Projektwerkstatt „Fahrradfreundliches Brand“

Stellungnahme zur Vorlage: Rombachstraße - Ertüchtigung von Radverkehrsanlagen im Zuge der RVR Brand

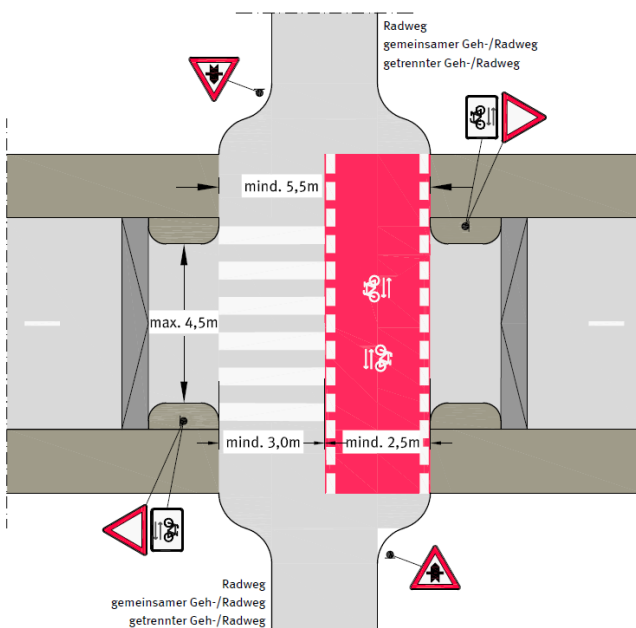
- zur Erhöhung der Sicherheit des Schüler- und Radverkehrs ist der Knoten Rombach- / Schagenstraße mit Verschwenkungen für den KFZ-Verkehr und Anrampungen umzubauen, damit

zukünftig keine KFZ die Querungsstelle blockieren und der Vorrang der schwächeren Verkehrsteilnehmer (Schulweg) verdeutlicht wird
